Service Départemental d'Incendie et de Secours de la Gironde

**Objet : Implantation d'une centrale photovoltaïque au sol
Commune de NOAILLAN – Lieu-dit « Font de la lève » - Zone Nord
Pétitionnaire : CPES Font de la Lève
PC 033 307 21 P0010**

Voie principale (îlotage) - SCHEMA 1

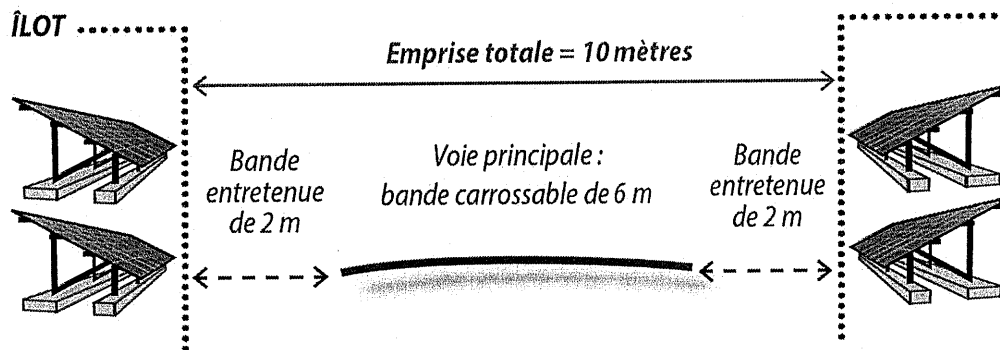
Le porteur de projet **prévoit l'îlotage par 1 voies principales (cf. schéma 1)**.

La taille du plus grand îlot non recoupé est de 20 ha environ.

En cas d'incendie et végétation ou de feux sur les panneaux et sans possible mise en sécurité électrique des installations (suppression totale du flux électrique dans les linéaires), l'attaque d'un sinistre peut s'avérer impossible relevant ainsi d'un **impossible opérationnel**.

Pistes périmétrales intérieure et extérieure à la clôture - SCHEMA 2

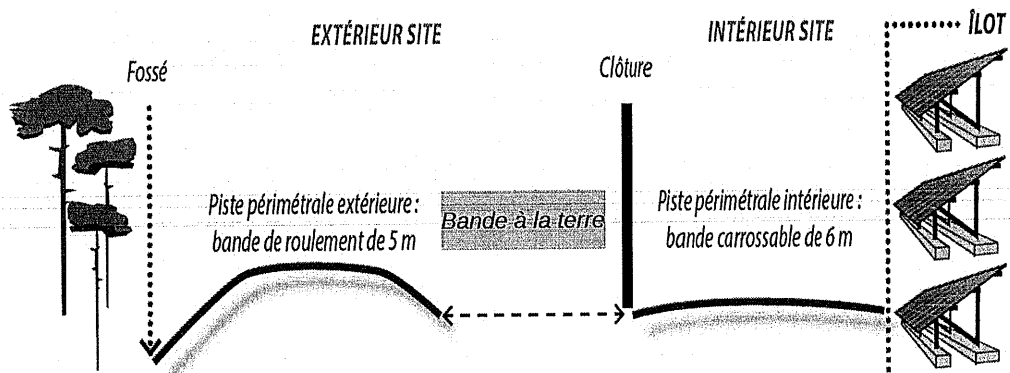
- le long de la clôture à l'intérieur du parc, une piste de 6 m de large permet aux véhicules de secours de circuler et d'intervenir le cas échéant tout en restant à une distance suffisante des panneaux photovoltaïques (cf. schéma 2).
- tout autour et à l'extérieur de l'enceinte, une bande de roulement de 5 m de large est assortie d'une bande maintenue à la terre de 4 m de large entre la clôture et la bande de roulement (cf. schéma 2).

J'attire votre attention sur le fait que ces pistes périmétrales dites « à la terre » correspondent à des pistes dépourvues de toute végétation et non de nature sableuse. Elles doivent être praticables en tout temps pas les engins de secours.

Voie principale (îlotage) et voie secondaire (desserte au sein d'un îlot) - SCHEMA 3

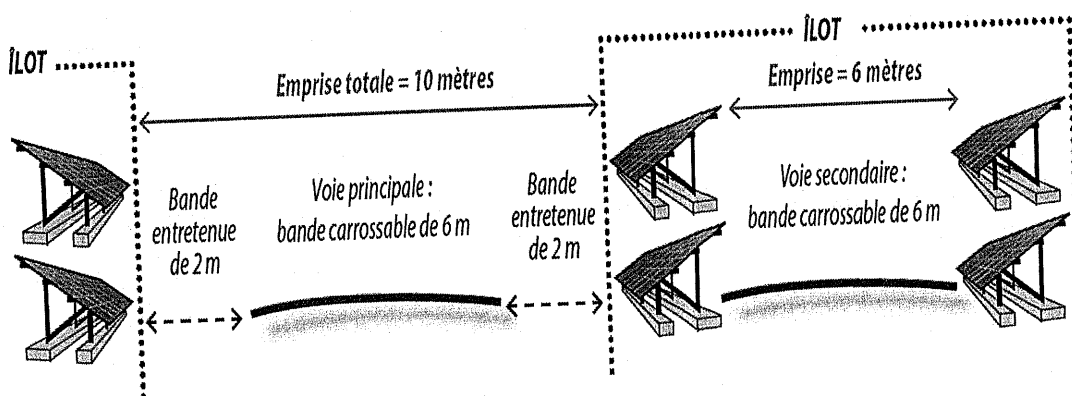
Le porteur de projet intègre 3 dessertes secondaires au sein d'un îlot (cf. schéma 3).
